Panamá, 19 de agosto 2021.

Sirva la presente para saludarle cordialmente y a la vez contestar las aclaraciones solicitadas en la Nota No. DEJA-DEEJA-AC-0089-2005-2021, correspondiente al Estudio de Impacto Ambiental categoría II del proyecto **“RESIDENCIAL LOS CAOBOS”**, a desarrollarse en el corregimiento de La Arena, distrito de Chitré, provincia de Herrera.

Oscar Elías Rodríguez
Promotor del proyecto
Residencial Los Caobos

Figura N°2. Canal trapezoidal

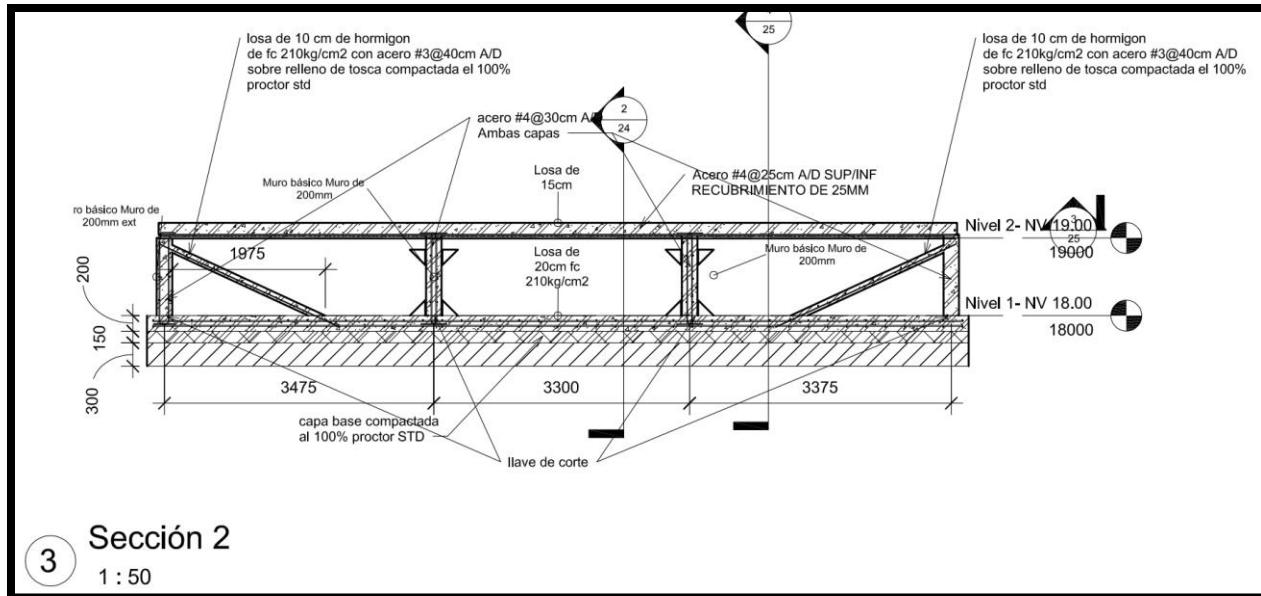
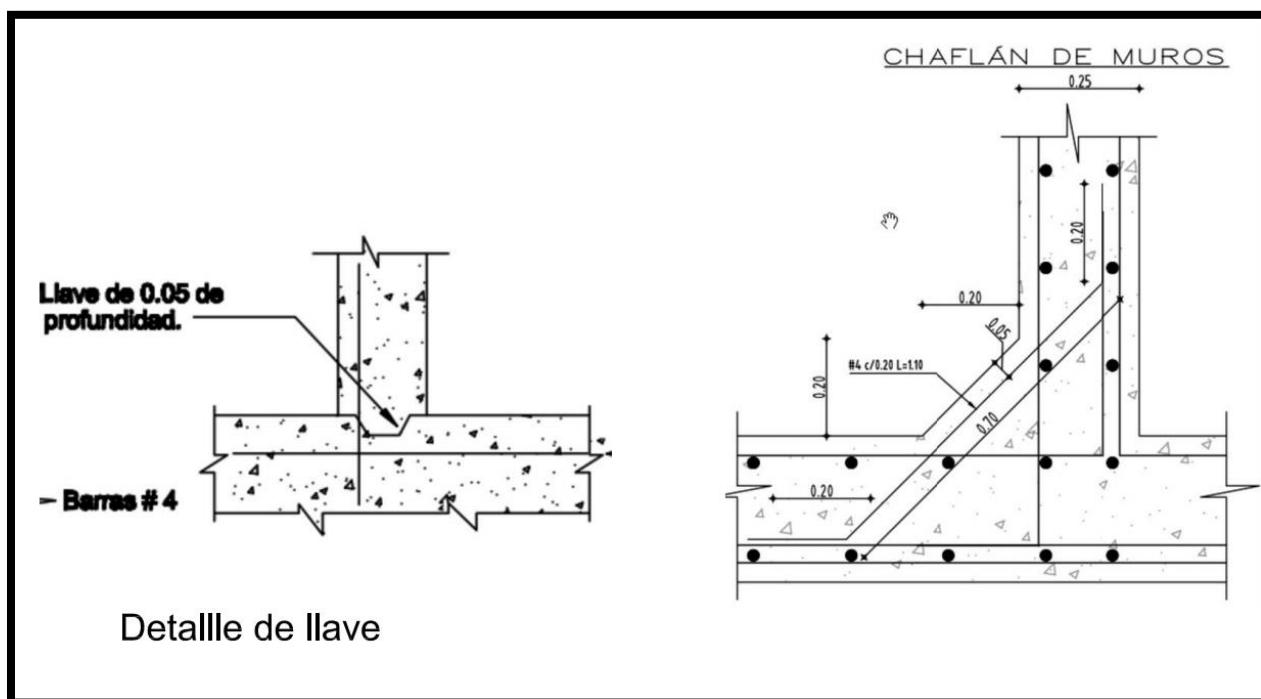
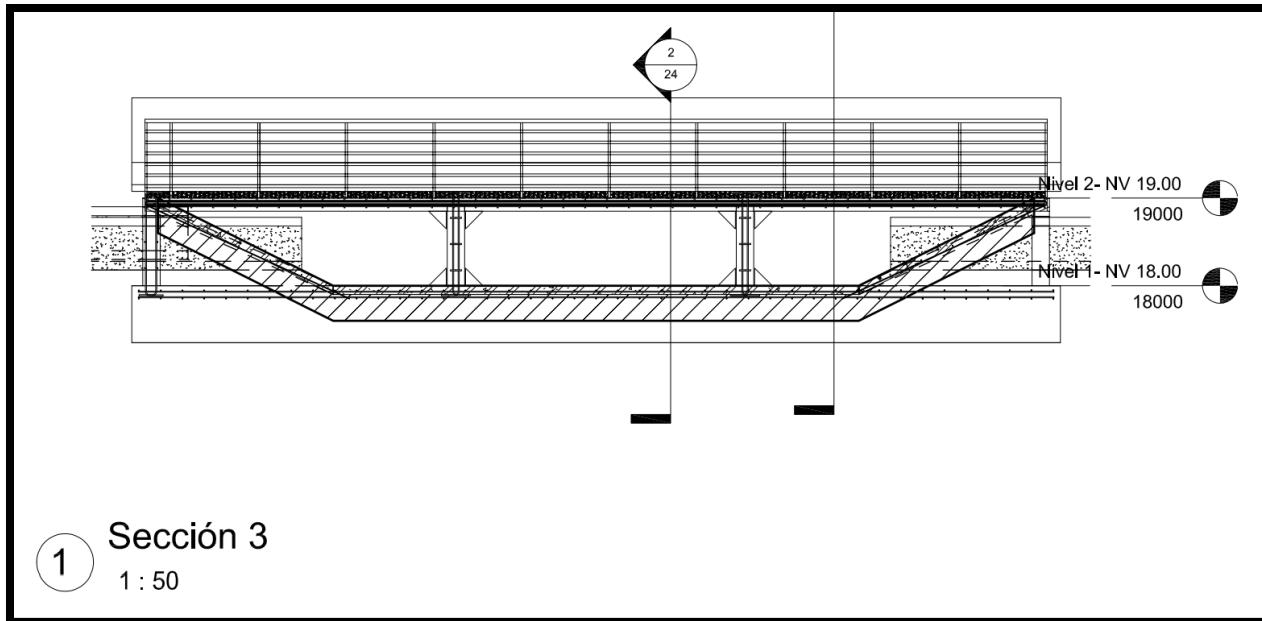
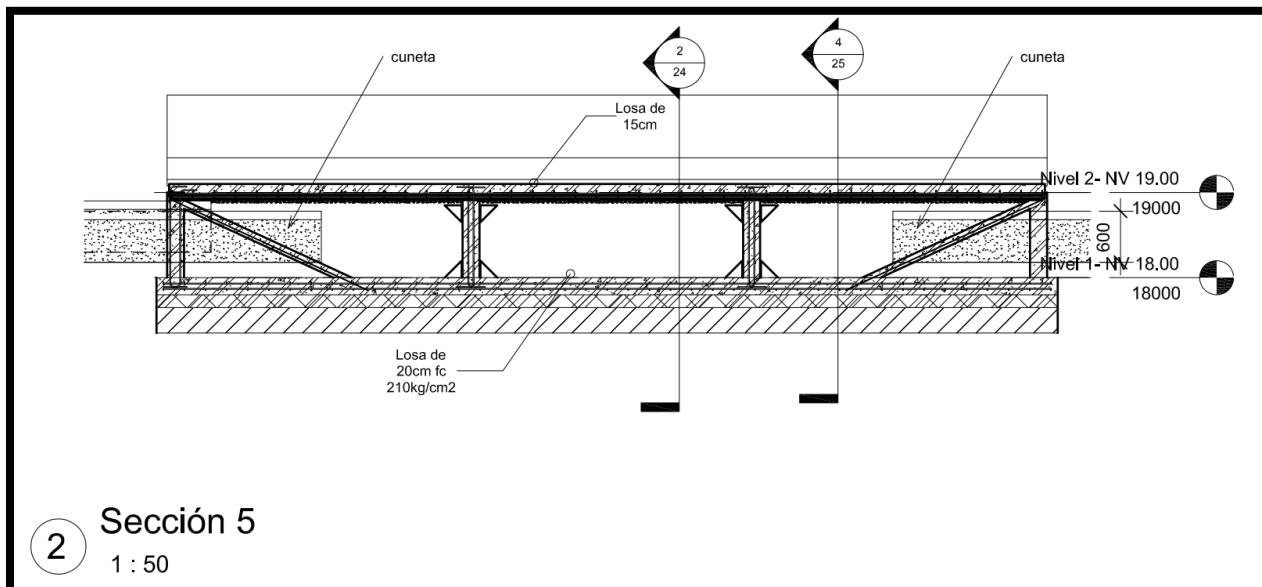
3. En la página 32 del EsIA, punto **5.4.2. Fase de Construcción/Ejecución** se menciona que “*Sobre el cauce de la quebrada se realizará instalación de tubos para el paso de la calle como se muestra en la Figura N°1. Ver Anexo 2. Planos del Proyecto*” (página 167 del EsIA). Además, en la página 106, **Tabla N°27. Relación Línea Base VS. Transformaciones ambientales esperadas**, en el **componente ambiental agua**. *Descripción de la línea base Dentro del proyecto se encuentra la Quebrada El Chivo, al realizar los análisis de línea base la misma se encontraba seca, aguas arriba y aguas abajo. Transformación esperada. Se realizará la instalación de tubos para el paso de la calle sobre la Quebrada El Chivo, dentro de los márgenes de la quebrada no se da la existencia de vegetación por regeneración natural, esto debido a que es una zona de vida Bosque seco tropical, perteneciente al arco seco. Se respetará la servidumbre de protección.* Por lo que se solicita:

- d. Presentar planos de la estructura a realizar sobre la fuente hídrica, el cual debe estar firmado y sellado por profesional idóneo.

Respuesta a punto a: La estructura a realizar sobre la quebrada El Chivo, es un paso vehicular, el cual será de hormigón y se diseñó y se especificó de la siguiente manera:

En el **Anexo N°12**, Se presenta Plano de la Estructura sobre la Quebrada El Chivo, en donde se puede ver a más detalle la estructura a realizar; el mismo se encuentra sellado y firmado por un profesional idóneo.

Anexo N°11. Planos de Terracería del proyecto

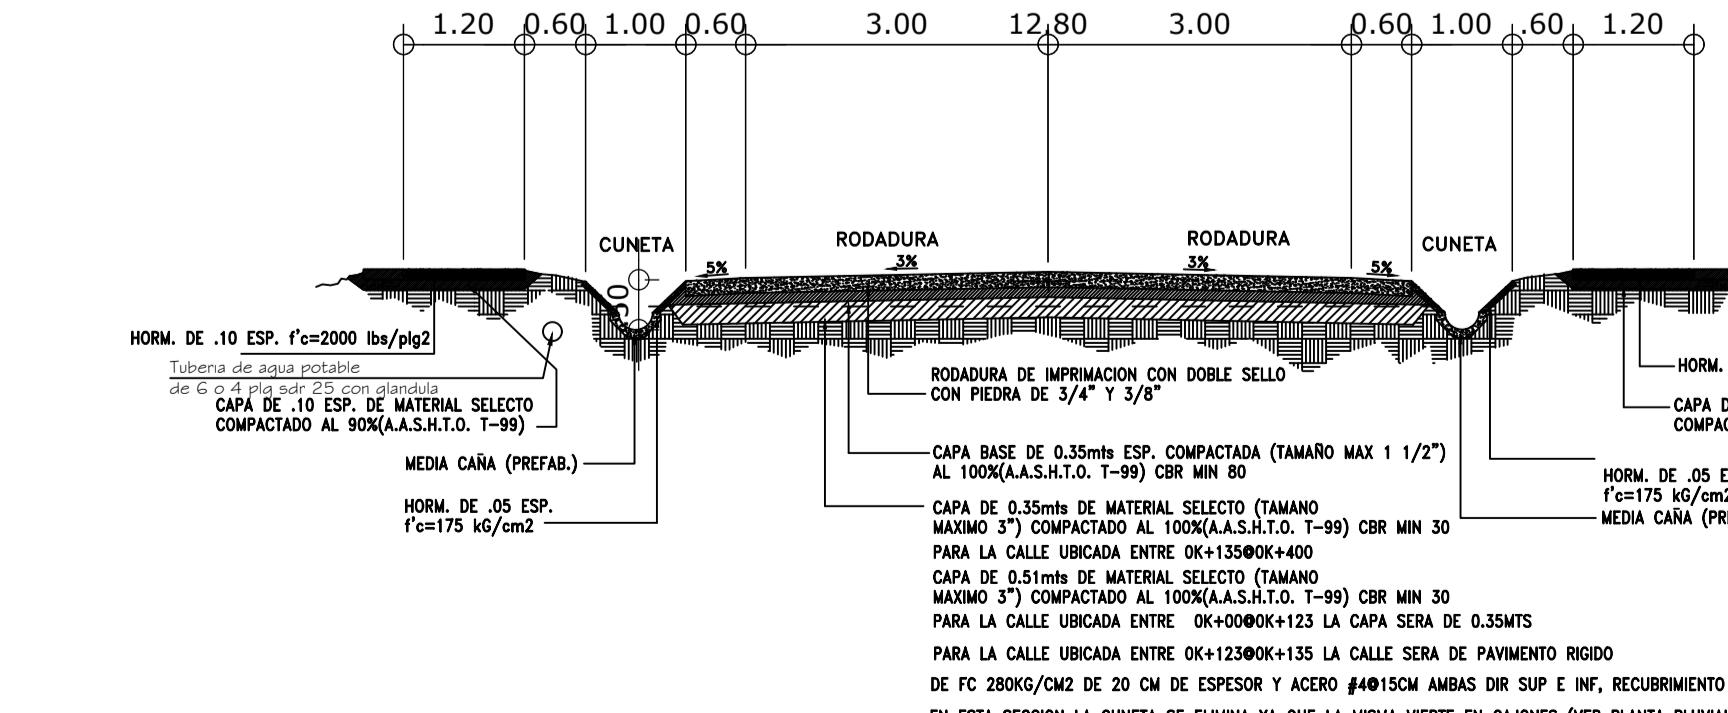
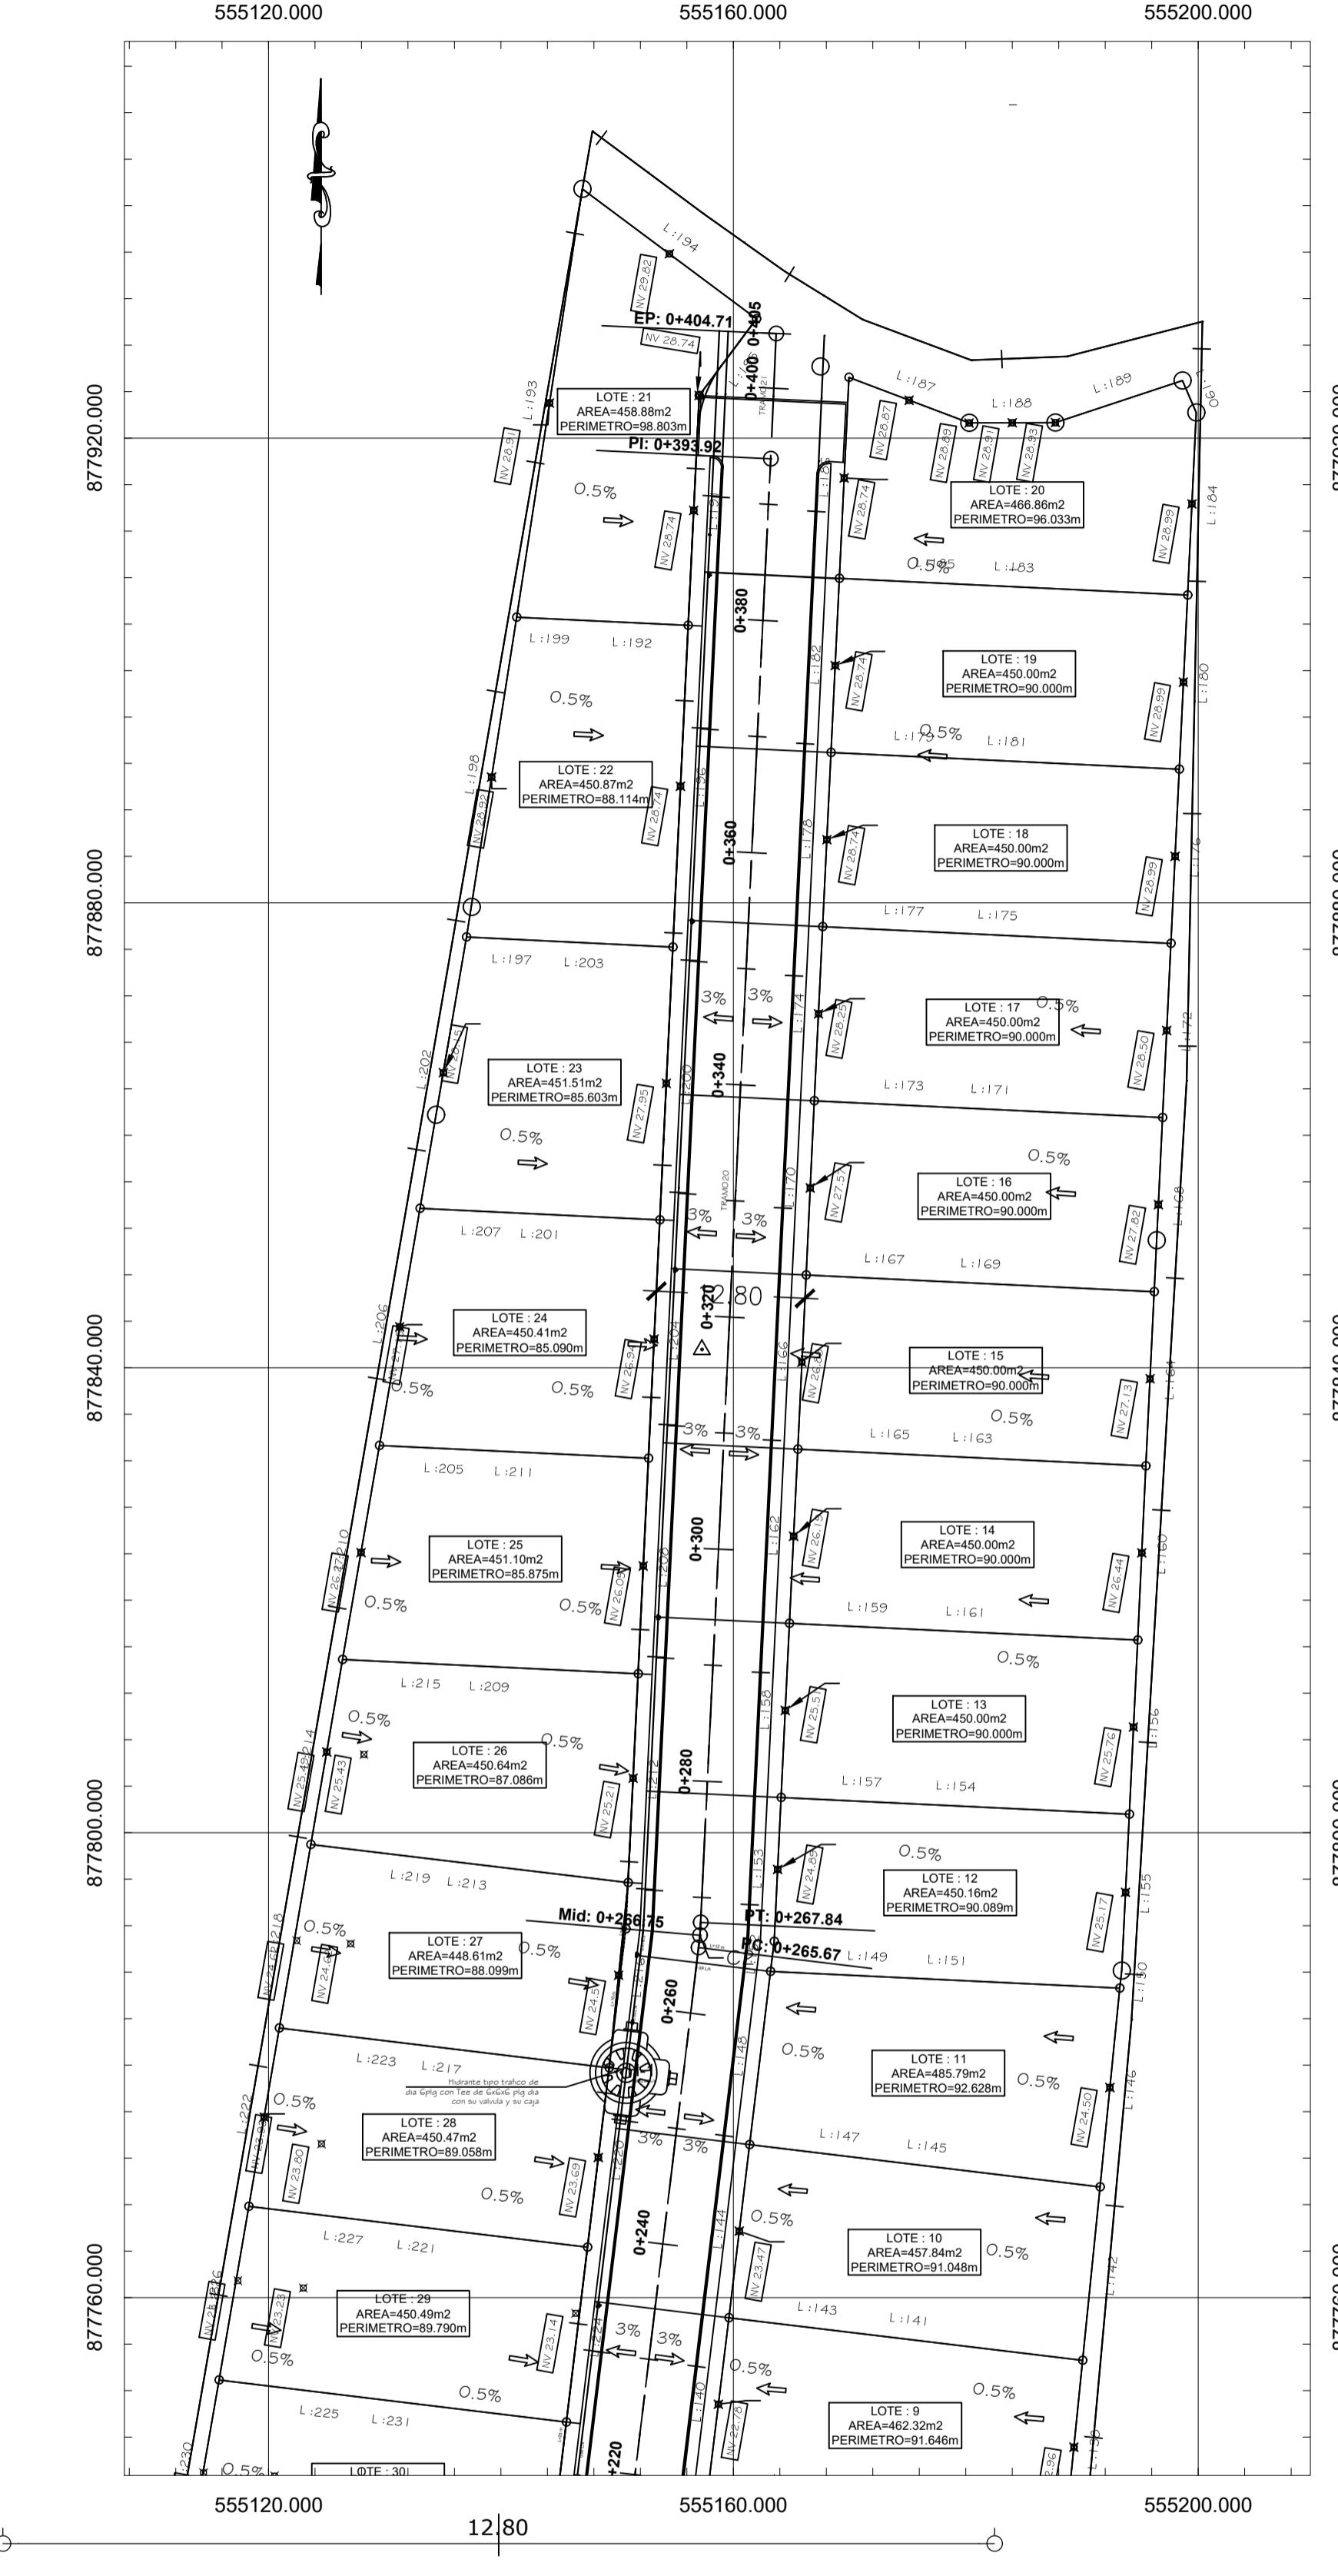
- Presentar planos de terracería en base a los resultados de la Tabla N°6, indicar donde se realizará la disposición final del material excedente siendo este 3663.17 m³.

Respuesta a punto b: El material resultante el cual es el excedente del corte (3663.27 m³) se utilizará dentro del área donde se realizará el proyecto como relleno, cabe destacar, que no saldrá material excedente del área del proyecto.

Ver el **Anexo N°11**, Planos de terracería del proyecto. Se encuentra más detalles de donde se ubicará el material restante dentro de las áreas del proyecto.
